**febi 39925,  
102532, 104870,  
104871**

## Верхняя опора амортизаторной стойки с подшипником

Рис. 1. febi 39925 с 3 отверстиями M10

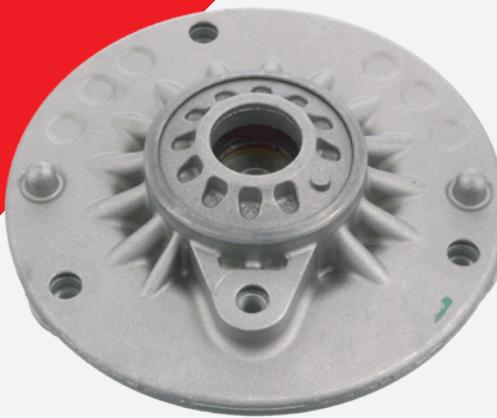
Перед заменой следует проверить вариант исполнения установленной в автомобиле опоры стойки и размер резьбы!

Для моделей F2x и F3x до 05/2013 модельного года:

Если установлена опора стойки с резьбой M8, необходимо выполнить парную замену опор, используя два комплекта деталей крепления стойки (104871) с резьбой M10. В комплект входят все детали крепления, отбойник амортизаторной стойки и пылезащитный кожух.

Переход с резьбы M8 на M10 приводит к изменению характеристик жесткости опоры. Поэтому смешанная установка опор с резьбой M8 и M10 не допускается!

Если опоры амортизаторной стойки уже однажды заменялись с переходом на резьбу M10, допускается замена только одной опоры на оси.
